## Notitie / Memo

HaskoningDHV Nederland B.V.  
Water

Aan: Provincie Gelderland  
Van: Evert de Lange  
Datum: 27 februari 2019  
Kopie:  
Ons kenmerk: BF5717WATNT1806131116  
Classificatie: Project gerelateerd

**Onderwerp: Watertoets – RTG-terrein Valburg inclusief ontsluitingsweg**

**Figuur 6 Aansluiting ontsluitingsweg / Reethsestraat**

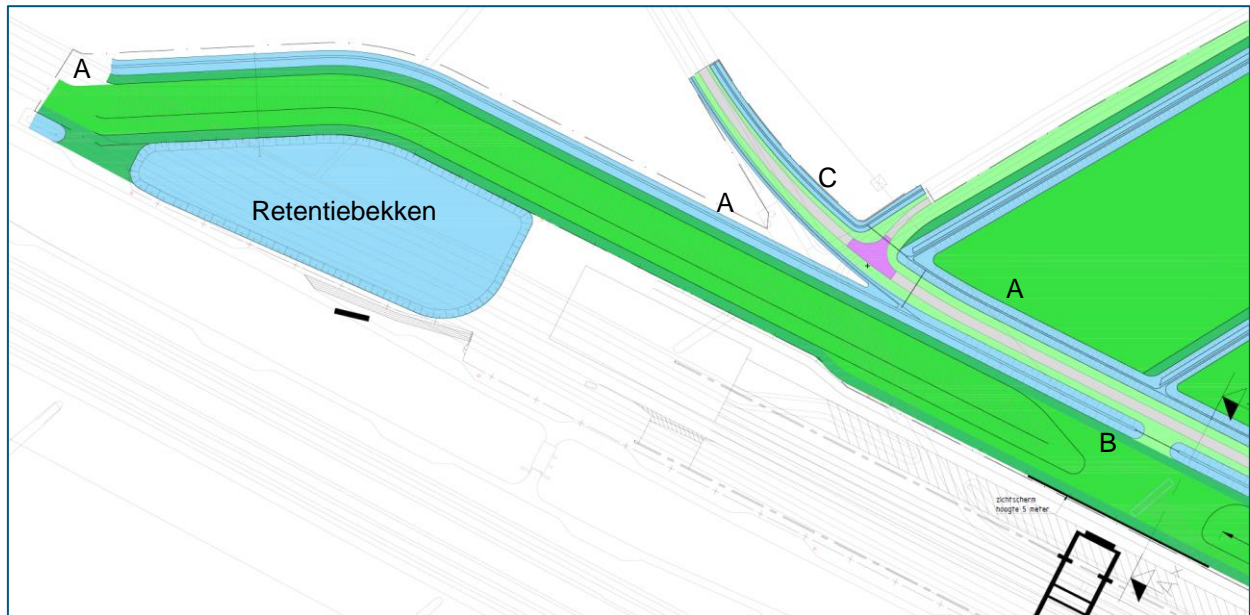
Op de kaart van het huidige watersysteem is te zien dat twee watergangen niet verbonden zijn (zie oranje cirkel) ter hoogte van de toekomstige aansluiting ontsluitingsweg / Reethsestraat.

*Een verbinding heeft de voorkeur, wel moet er worden gekeken naar de ligging van kabels en leidingen.*

*Op deze locatie ligt waarschijnlijk een (gas)leiding.*

*Er bestaan wel reeds andere verbindingen via een aantal B watergangen binnen peilvak OVB136, deze geprojecteerde aanvullende verbinding zal daardoor onder de dagelijkse omstandigheden weinig impact hebben. Vanuit hydrologisch oogpunt zou een verbinding wenselijk zijn, gezien het watersysteem hier robuuster van wordt. Zowel in aanvoer situaties (o.a. meer mogelijkheden voor sturing, bijvoorbeeld water richting Valburg) als afvoer (nieuwe verbinding is hydraulisch optimaler (i.e. minder bochten/opstuwing dan de bovenstroomse B watergangen, en wederom meer sturingsmogelijkheden om water of onder het spoor te voeren via de duiker of parallel langs het spoor richting Valburg).*

In het ontwerp is langs de noordzijde van de Reethsestraat een doorgaande A-watergang opgenomen.

**Figuur B1.1 Ontsluitingsweg vanaf railterminal tot aan de aansluiting op de Rijksweg Zuid**

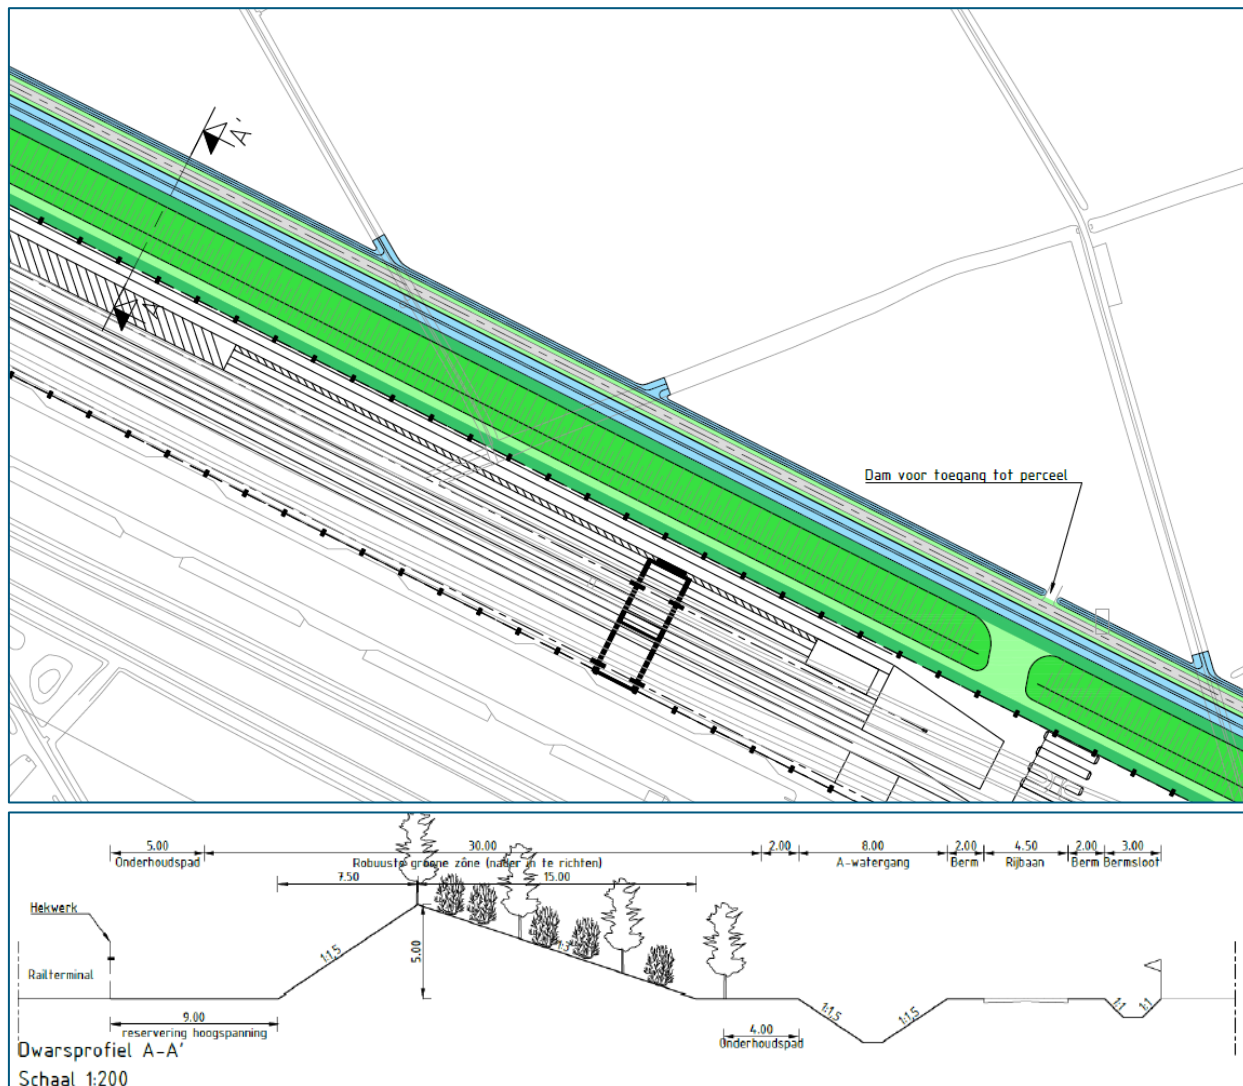
Ten noorden van de grondwal ligt een C-watergang die de afwaterende functie voor de noordelijk gelegen percelen moet waarborgen. **Aandachtspunt: is dit profiel afdoende?**

De huidige stuw in de A-watergang dient gehandhaafd te blijven. **Aandachtspunt: de nieuwe watergangen kruisen ook de peilscheiding en dienen ook voorzien te worden van een peilregulerend kunstwerk.**

Tussen ontsluitingsweg en grondwal ligt een nieuwe C-watergang voor de ontwatering van de weg en de grondwal.

Ten noorden van de grondwal ligt een B-watergang die de afwaterende functie voor de noordelijk gelegen percelen waarborgt.

Omdat deze B-watergang 2 peilgrenzen kruist, bestaat de B-watergang uit 3 segmenten die elke separaat verbonden zijn met de bestaande A-watergang.

**Figuur B1.2 Nieuwe ligging Reethsestraat ter hoogte van terminal**

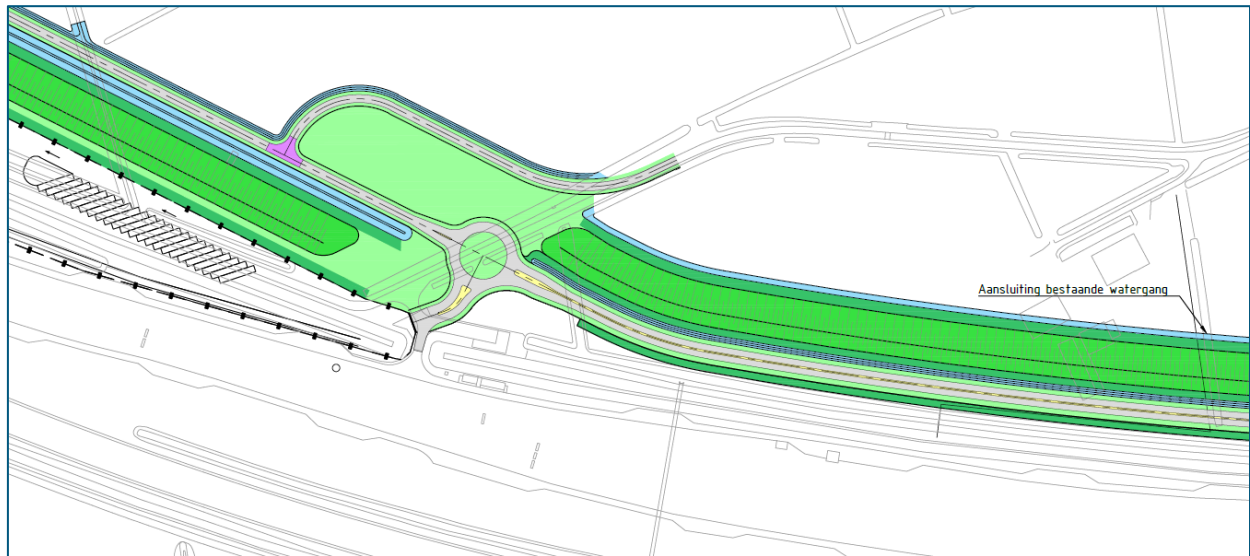
Ten noorden van Reethsestraat komt een C-watergang die de afwaterende functie voor de noordelijk gelegen percelen moet waarborgen. **Aandachtspunt: is dit profiel afdoende?**

Tussen grondwal en Reethsestraat komt een watergang terug met hetzelfde profiel als de A-watergang. Ten noorden van Reethsestraat komt een A-watergang die de afwaterende functie voor de noordelijk gelegen percelen waarborgt.

**Figuur B1.3 Aansluiting ontsluitingsweg / Reethsestraat**

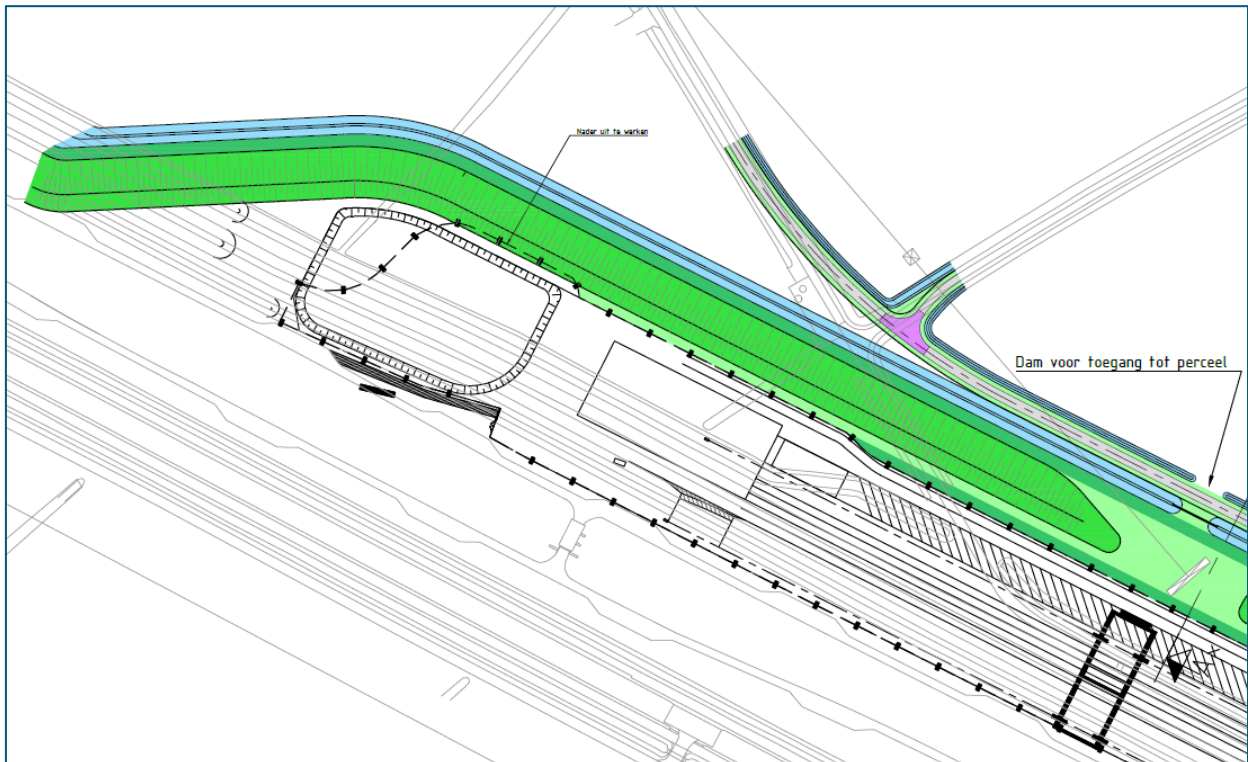
**Aandachtspunt: het handhaven van deze waterscheiding is nog niet verwerkt in het ontwerp en de bestaande A-watergang tussen het spoor en de ontsluitingsweg dient verbonden te worden met de A-watergang ten noorden van de Reethsestraat. Dit geldt ook voor de nieuwe watergangen vanuit het oosten.**

De huidige stuw in de A-watergang dient gehandhaafd te blijven. **Aandachtspunt: de nieuwe watergangen kruisen ook de peilscheiding en dienen ook voorzien te worden van een peilregulerend kunstwerk.**

**Figuur B1.4 Ontwerp westzijde terminal**

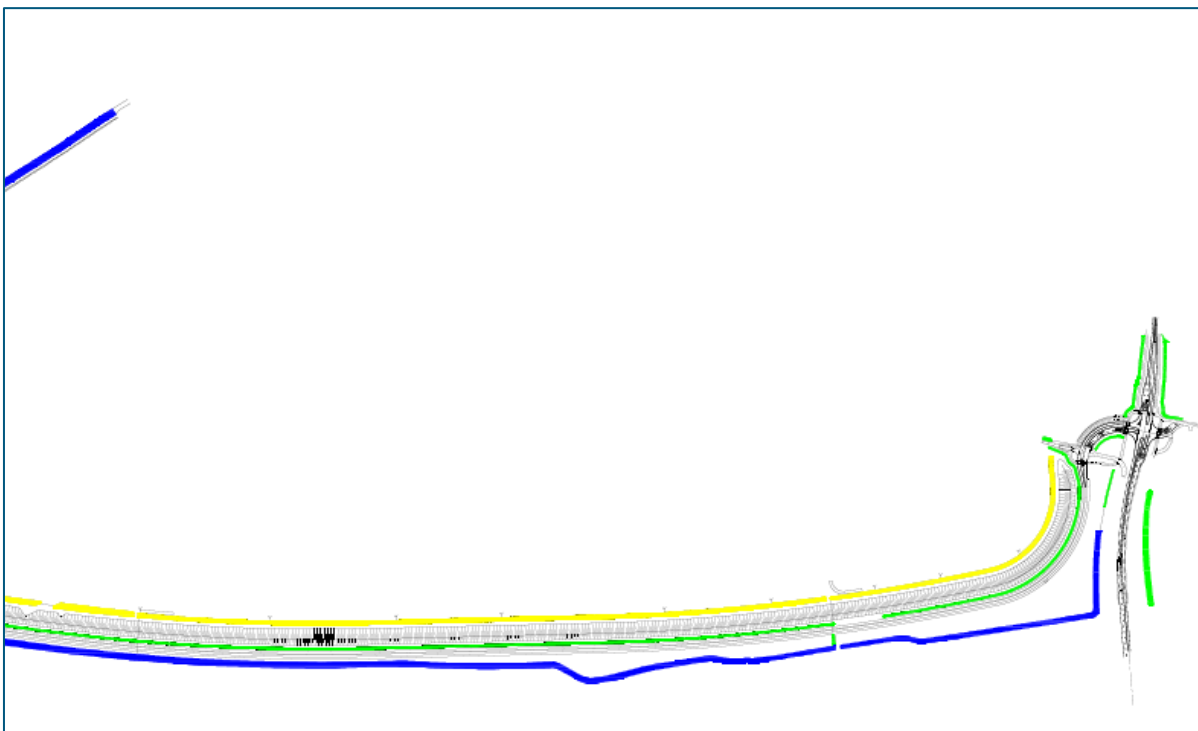
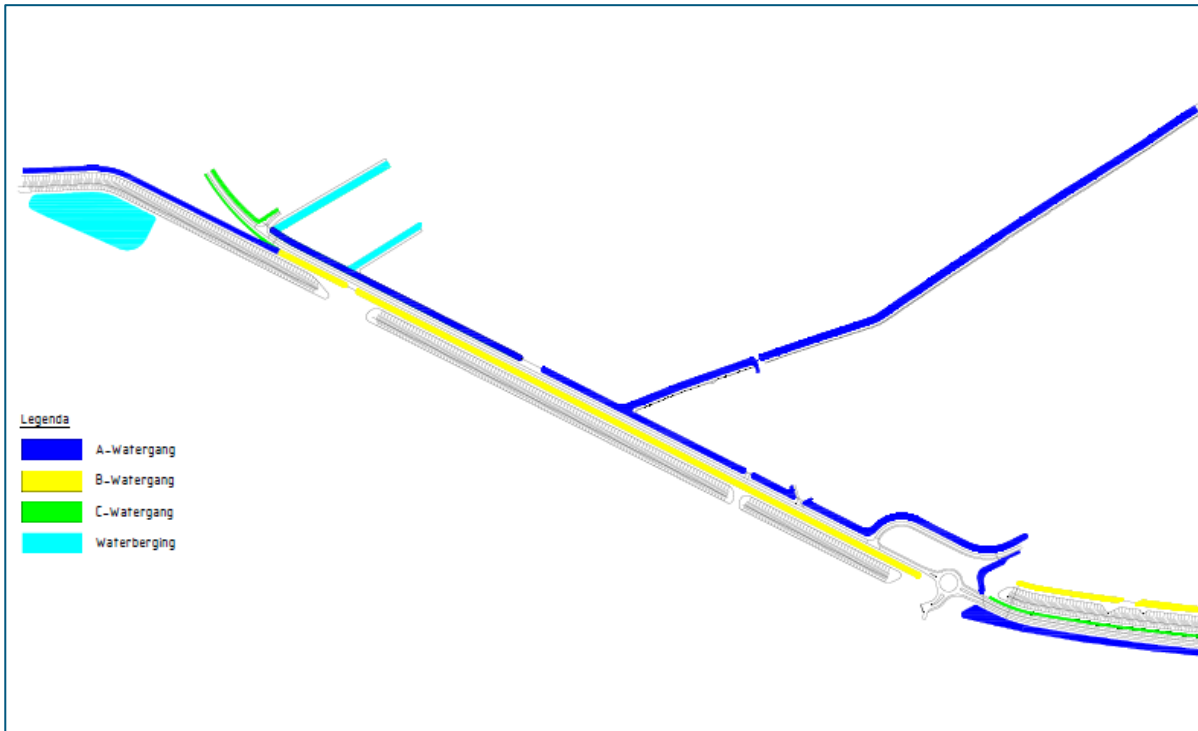
**Aandachtspunt: de C-watergang ten noorden van de Reethsestraat dient een goede aansluiting te krijgen met het hoofwatersysteem.**

**Aandachtspunt: de C-watergang tussen spoor en huidige Reethsestraat met een functie als bluswatervoorziening vervalt ter hoogte van de terminal. Deze watergang begint dus in de plansituatie ten westen van de terminal en zal verbonden moeten worden/blijven met de A-watergang. Kan de nieuwe A-watergang de functie van bluswatervoorziening ter hoogte van de terminal vervullen?**
